**Dodatek č. 10**  
**ke smlouvě o dílo č. OR/20/21114**

**„Obnova Winternitzových automatických mlýnů pro  
krajskou galerii“**

| ZMĚNOVÝ LIST STAVBY  |   | číslo ZL: 90                           |                                     |  |                                       |  |
| <b>Předmět změny:</b><br>Dozdívání fasády na severní straně moučného sila.   |   |  |                                     |  |                                       |  |

Severni  
Stema

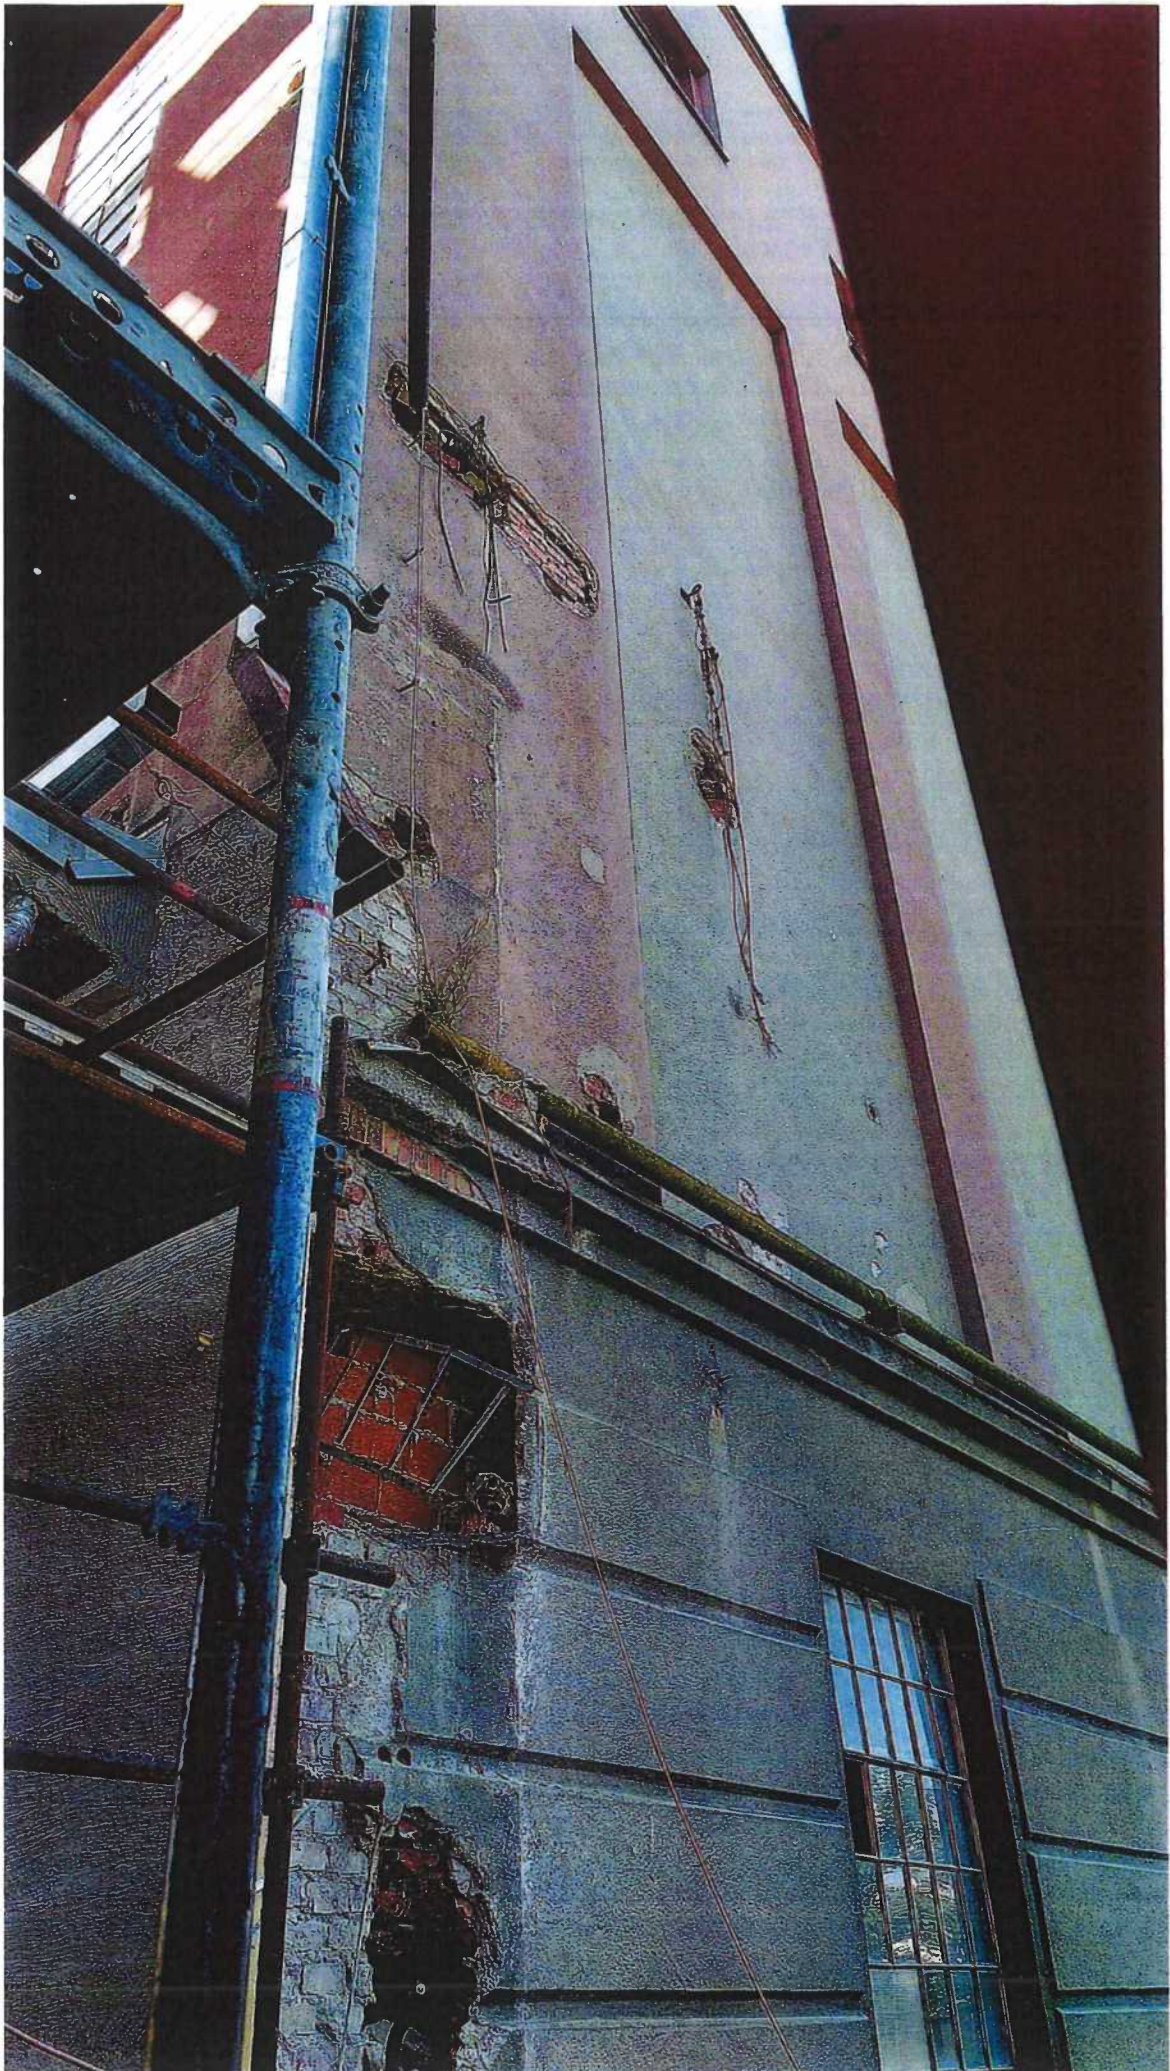
| ZMĚNOVÝ LIST STAVBY  |   | číslo ZL: 90                           |                                     |  |                                       |  |
|--|---|--|-------------------------------------|--|---------------------------------------|--|
| <b>Popis a zdůvodnění změny:</b><br>Jedná se o doplnění zazdívek otevřených otvorů v části severní fasády moučného sila. Otvory je nutné zazdívat a opatřit omítkou, aby nedocházelo k budoucímu poškození odkryté části stěny do další přestavby v budoucích letech. V případě ponechání otvorů by hrozila degradace stávajícího zdiva.<br>Doplnění počtu atypických zápusťných krabic do stěny pro skrytou instalaci zásuvek silnoproudu a slaboproudu.<br>Dále bude proveden přesun části olověného olemování a nopové folie z východní na západní stranu budovy. Důvodem je požadavek zástupce památkové péče nezasahovat do lícových cihelných a kamenných částí fasády zářezem pro olověný plech. Změna nemá vliv na cenu. |   |  |                                     |  |                                       |  |

| PČ               | Typ | Kód          | Popis   | MJ | Množství | J.cena [CZK] | Cena celkem [CZK] | Cenová soustava     |
|------------------|-----|--------------|---|----|----------|--------------|-------------------|---------------------|
| 1                | K   | 340239212    | Zazdívká otvoru v příčkách nebo slétných plochy do 4 m2 cihlami plnými tl přes 100 mm<br><small>Zazdívký Pozice 1) 3x1 3x10 15</small>  | m2 | 3,900    | 740,87       | 2 889,39          | SOD SO 01/ p.č. 85  |
| 2                | K   | 340238212    | Zazdívká otvoru v příčkách nebo slétných plochy do 1 m2 cihlami plnými tl přes 100 mm<br><small>Zazdívký Pozice 2) 0,8 m2 + 0,7 m2</small>  | m2 | 1,500    | 825,51       | 1 238,27          | SOD SO 01/ p.č. 84  |
